**ASUNTO: INFORMACIÓN PÚBLICA PROCEDIMIENTO INTEGRADO AUTORIZACIÓN  
CENTRAL FOTOVOLTAICA EN SUELO NO URBANIZABLE**

**EXPEDIENTE: 001/2021/14783**

**SOLICITANTE: MIRLO BLANCO RENOVABLES, S.L.**

**SITUACIÓN: VARIAS PARCELAS EN CUESTA BODEGA DE ELDÁ**

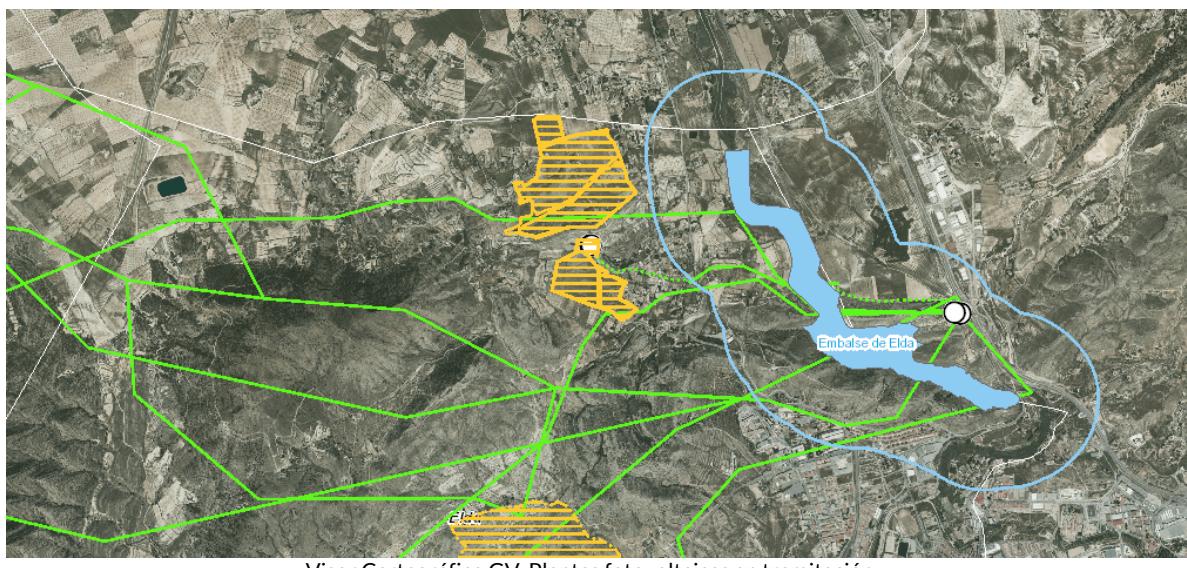
No obstante, en el visor cartográfico de la Generalitat Valenciana se observa que existen varias localizaciones donde se pretenden implantar varias plantas fotovoltaicas en el término municipal de Elda, así como numerosas líneas de evacuación de centrales fotovoltaicas ubicadas en otros municipios que conectan con la subestación de Elda. Esto provoca que la zona húmeda protegida y el término municipal de Elda sea atravesada por gran número de estas líneas.

No se cumple con la exigencia de compatibilizar esta línea con las de otras centrales proyectadas, tal y como se regula en el artículo 11.b del DL 14/2020. A este respecto el 18 de mayo 2020 se emitió Nota Aclaratoria de la Directora General de Industria, Energía y Minas que indicaba lo siguiente:

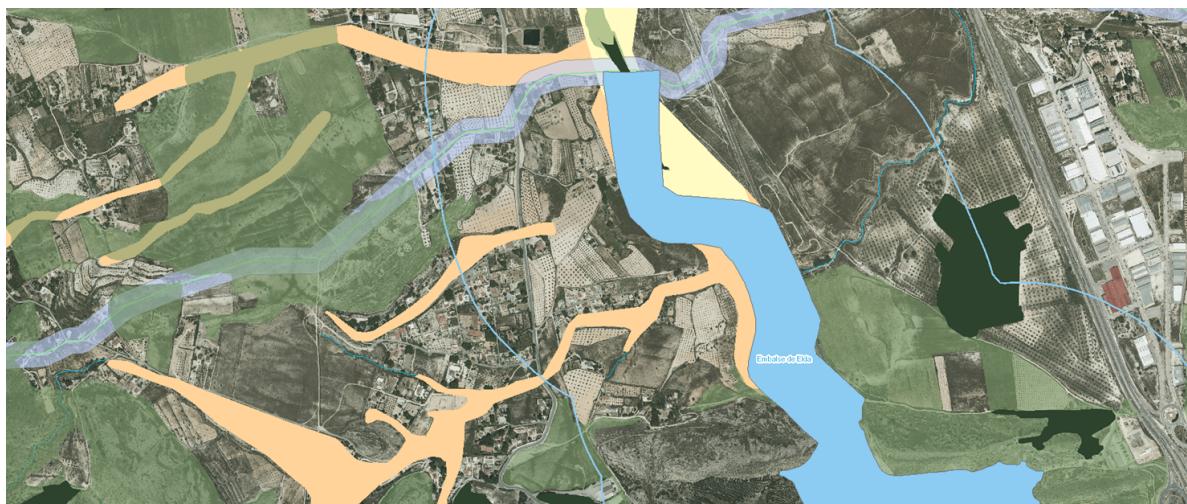
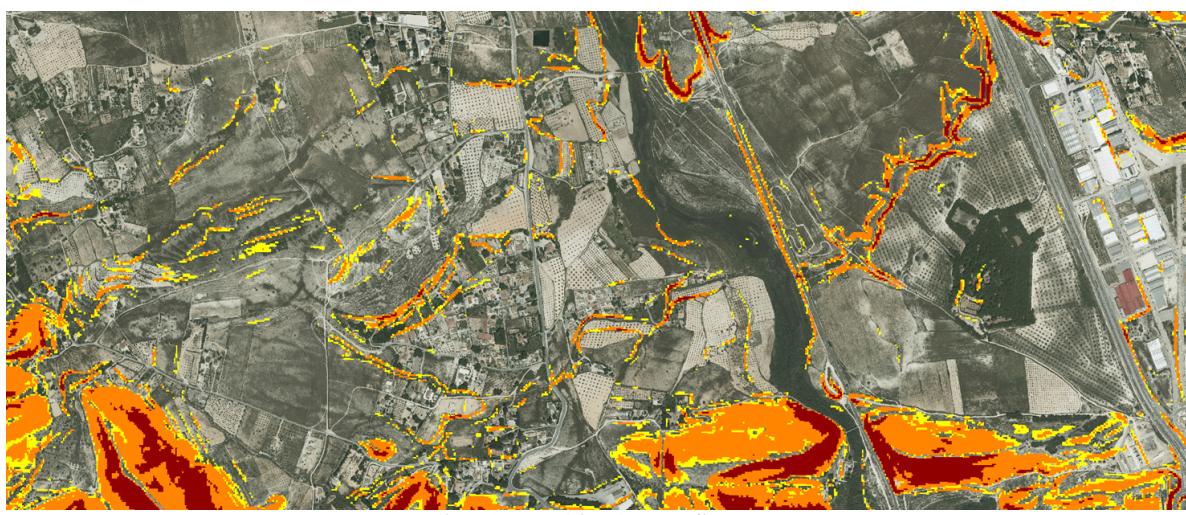
En el ámbito de la actividad encontramos zonas en las que existe una pendiente superior al 25% e incluso entre el 30-50%. En la documentación no queda suficientemente detallada y justificada gráficamente que no se realizan movimientos de tierra para la implantación de las placas y para el acondicionamiento de caminos, que hagan compatibles la actuación con el planeamiento municipal.
